TITLE: Sheet_1		REV: 1.0
	Company: Your Company	Sheet: 1/1
	Date: 2023-02-10 Drawn By: Denjhang

RESPFM板间连接器-IDC排线
输入端

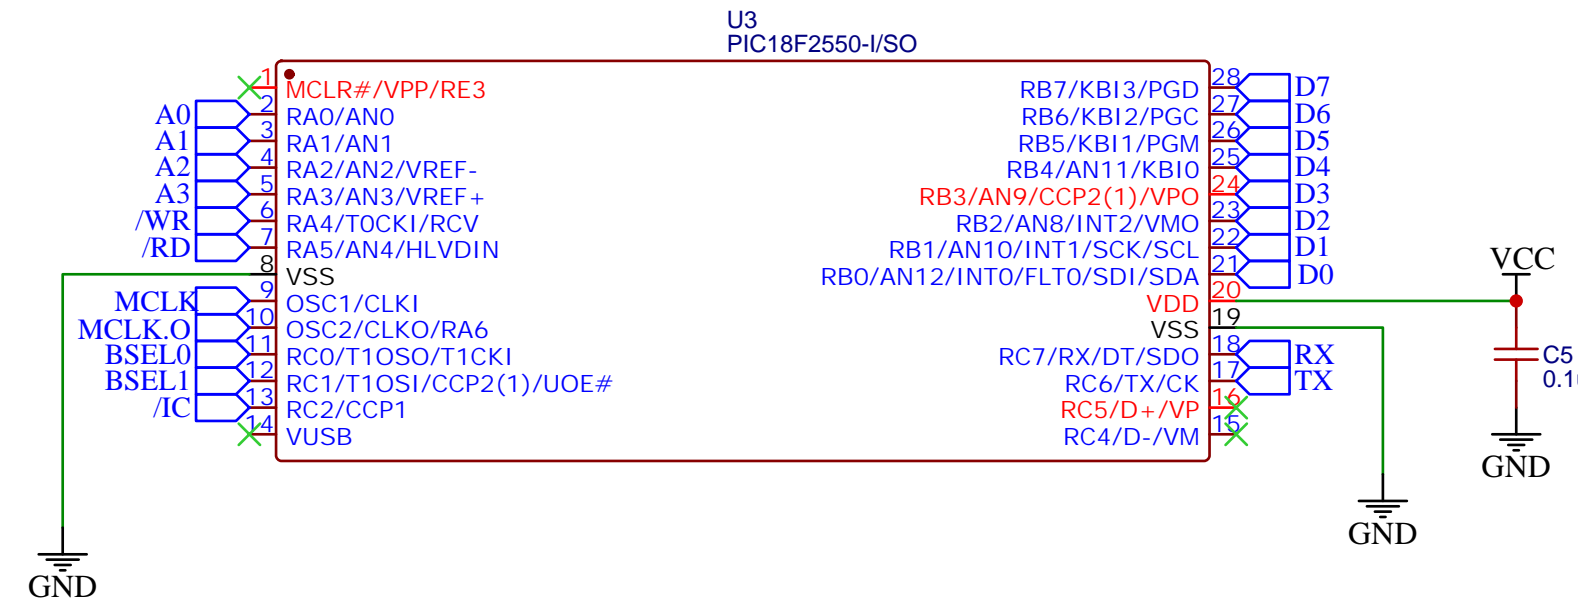
注意，有源晶振有个点

已坏一个有源晶振，建议添加无源晶振
不要反复拉电源开关，这样会烧坏晶振

2024.8.23 此次改动较大，作为一次实验

1. DC 9V固定输入
2. DC和USB使用不同的隔离模块
3. 加A0512, 使用 12V给AMP供电
4. A0512/O912可选取电
5. 为总线添加 12V, 删除单电源运放供电
6. 使用TL074CDR
7. 焊接时不要使用排母连接电源模块, 必须直接焊接
8. 测试升压模块可选电源, 9V-DC或5V-USB直接转换

避免二次过降压模块浪费效率

考虑STM32版本删除USB供电

- 10.A0912是非标准模块，价格贵

2024.8.27 发现 12V不一定有必要

- 1.DC 5V 2A固定DC输入
- 2.B0505S-3W
- 3.删除SCK
- 4.删除 12V模块
- 5.添加TPA6111
- 6.添加输入电压标识

2023.12.21

1. 已修正PCB中电位器位置不对齐模块板的问题。
2. 已删除DC-DC稳压模块，那个会啸叫
3. 删除二极管，保留整流管
4. 添加大容量电解电容
5. 修复DC口的错误接线
6. 增加音频总线

2024.1.14

使用时发现插YM2608压降严重，请做以下修改，无需重画PCB：

- 1.删除整流管，那个将带来1V压降
- 2.L2地隔离电感，没什么用
- 3.删除BNX002，替换为IB0505S隔离稳压模块，效果完美
- 4.此时无需外置USB隔离模块
- 5.添加备用的无源晶振
- 6.精简电容
- 7.DC和USB输入共地
- 8.耳机孔位置左移
- 9.添加Logo

2024.1.21

- 1.重新隔离DC和USB的地
- 2.添加SPFM logo

2024.1.21

- 发现又有时无法启动，考虑添加ADUM1201
- 参考网上的串口隔离电路，除了要隔离电源，还要隔离信号。

2024.2.13

1. USB和DC使用独立的隔离模块
2. 删除多余开关
3. 添加贴片MCU

2024.6.4

1. 之前测试时，有印象使用双隔离模块将导致发热，反复断电
2. 该版本0.6没有经过验证，但是IAP版本有这样的设计，发现不能同时使用USB和DC供电，只可二选一，同时使用时一定会引入DC噪音
3. 卡槽上下两侧不要放直插运放，容易机械干涉
4. 电源设计恢复0.55版本，DC和USB只可二选一
